改善箇所説明図

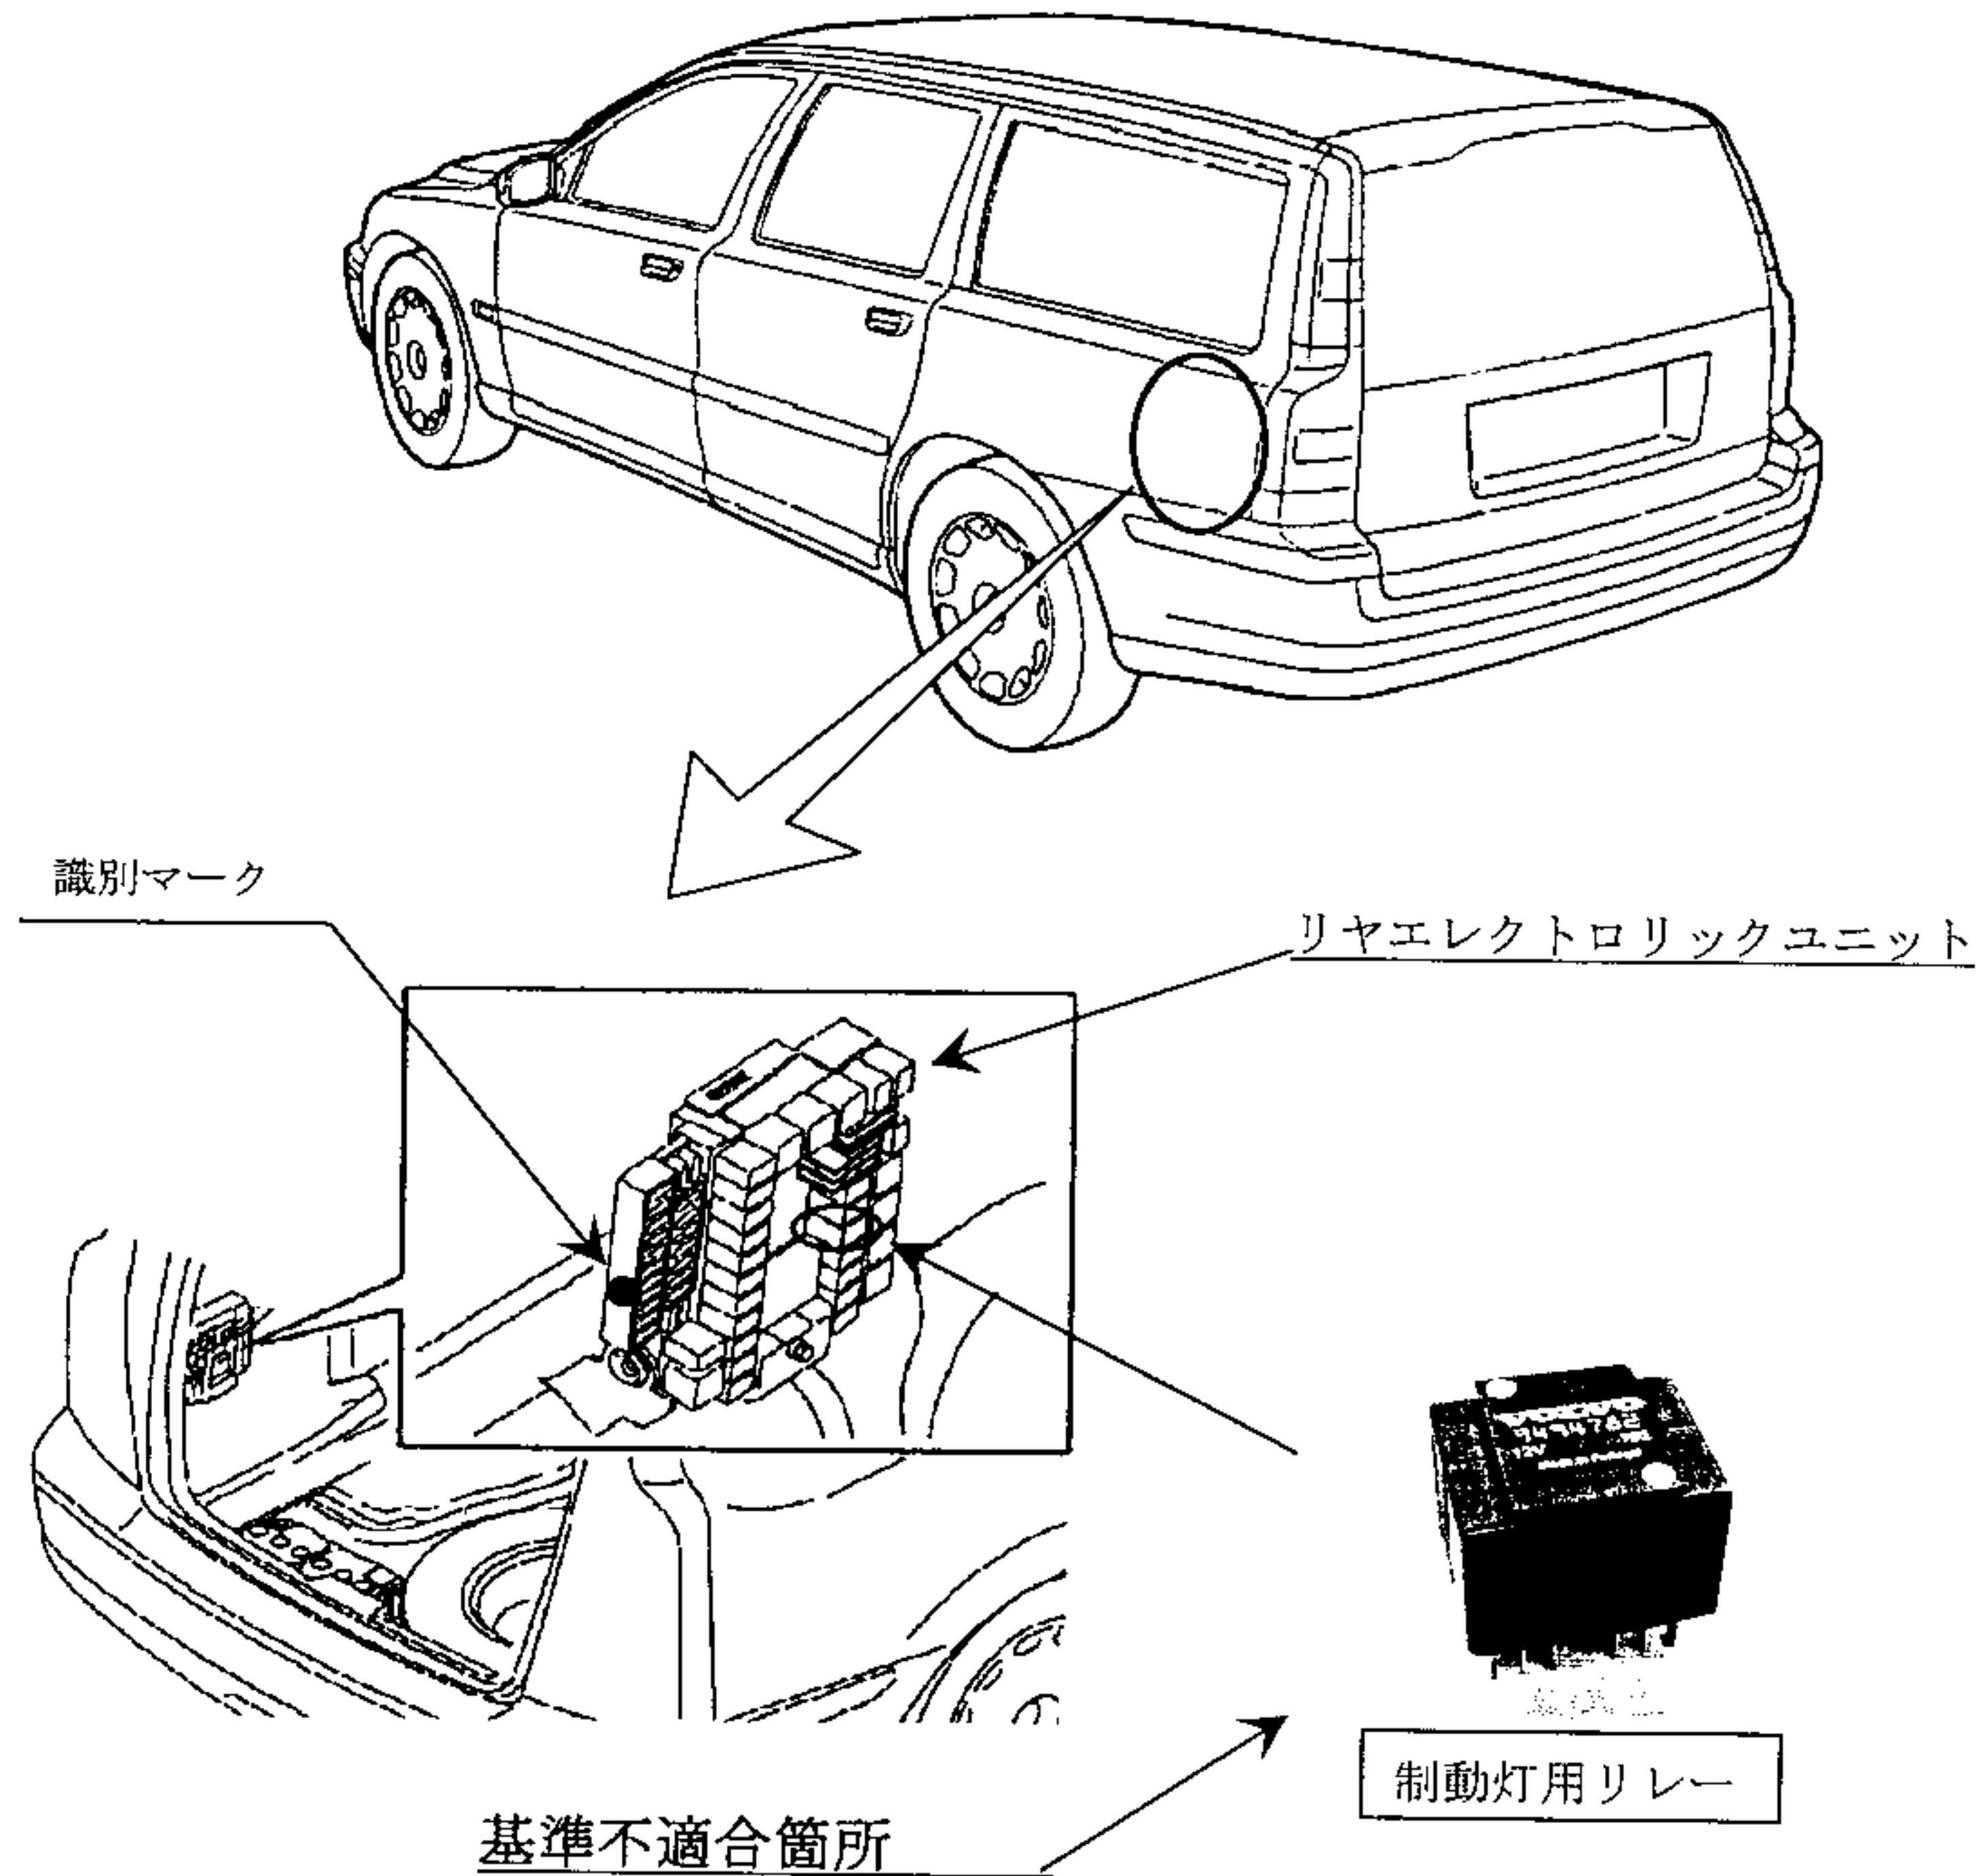
制動灯用リレー接点の材質が不適切なものがあるため、制動操作の繰り返しにより当該接点が摩耗し、溶着または接触不良となることがある。そのため、制動灯が点灯したままになるか、または制動灯が点灯しなくなるおそれがある。

全車両、当該リレーを良品と交換する。

識別：リヤエレクトロリックユニット左側側面部に黄色ペイントを塗布する。
